Comité de Défense de la Baie de Kervoyal et du Littoral Damganais

Objet : *Améliorations des accès à la petite plage de Kervoyal (Damgan 56).*

1. **Accès parc annexes.** Situé à proximité de la rue de Pénestin et de la rue du pont ST Sauveur.

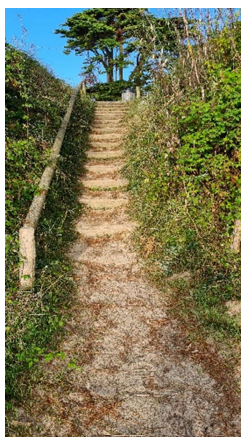
- Dégager le coté envahit par la végétation pour retrouver la largeur de l'escalier. Ajouter une rampe de descente.

- Tailler le bosquet séparant le petit chemin de gauche et la continuité de l'escalier

2. **Escalier Capitainerie AUMBK.**

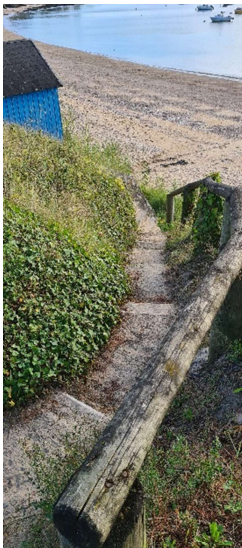
- Dégager le coté envahit par la végétation pour retrouver la largeur de l'escalier.

3. Accès au niveau No 3 promenade Guillaume Apollinaire.

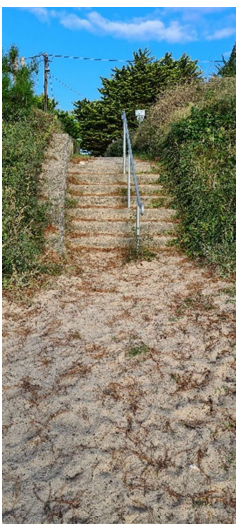
- Accès dangereux. En bas les deux escaliers se croisent. Mettre un affichage en haut précisant la dangerosité.

5. Accès rue du Talais.

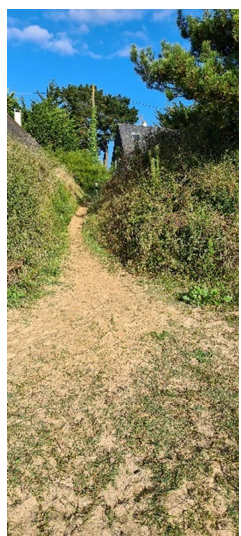
- Dégager le coté envahit par la végétation pour retrouver la largeur de l'escalier jusqu'au muret.

6. Accès sauvage.

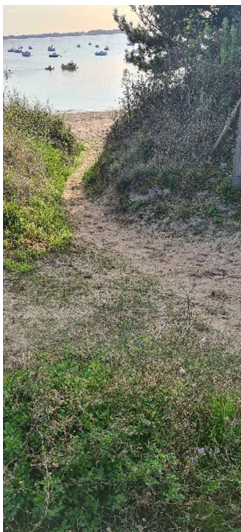
- Ne rien faire ou supprimer cet accès.
